**Dotyczy: Zapytania ofertowego na wykonanie robót budowlanych w ramach zadania inwestycyjnego pn.: „Budowa Ośrodka Treningowego Widzewa Łódź - stadion treningowy wraz z zapleczem”**

**Odpowiedzi na pytania Wykonawców z dnia 05.03.2025 r.**

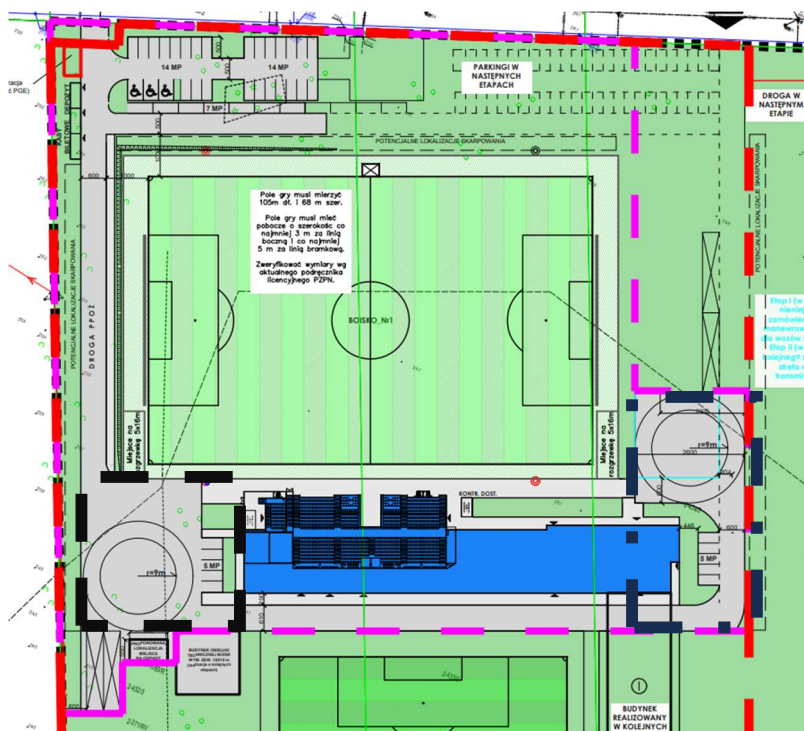
W opisie przedmiotu zamówienia mowa jest o jednej bramie wjazdowej, natomiast ogrodzenie wykonujemy także w miejscu gdzie planowany jest drugi wjazd czy w zakresie etapu I jest wykonanie także drugiej bramy?

Zamawiający odsyła do zapisów OPZ 5.3 Ogrodzenie (str. 89)

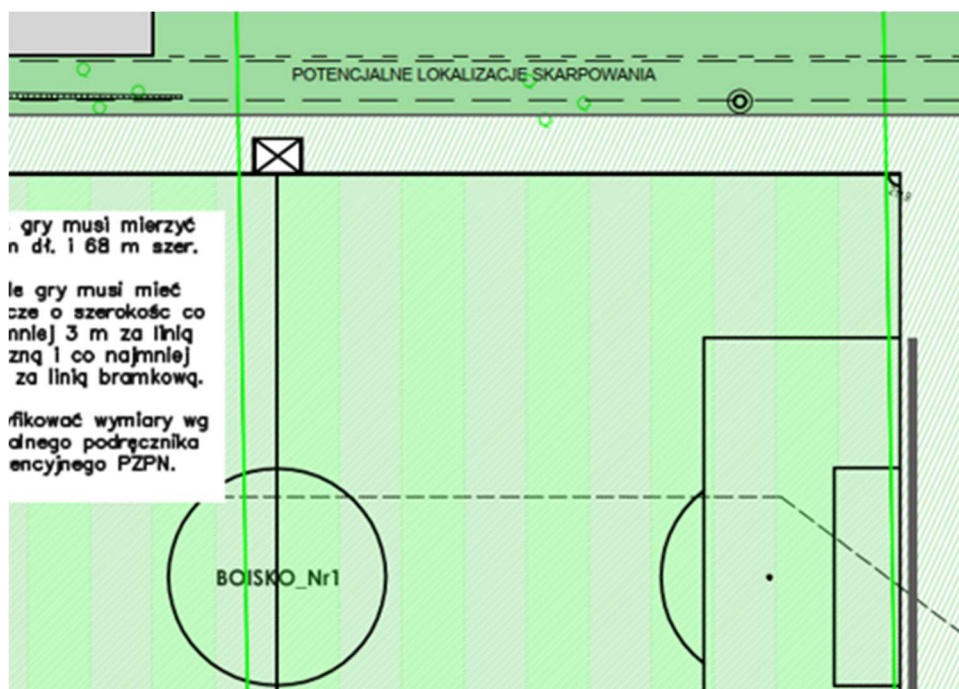
Co oznacza koperta na planie PZT (fragment rysunku poniżej)

Zamawiający informuję, że zaznaczona koperta to punkt medyczny.
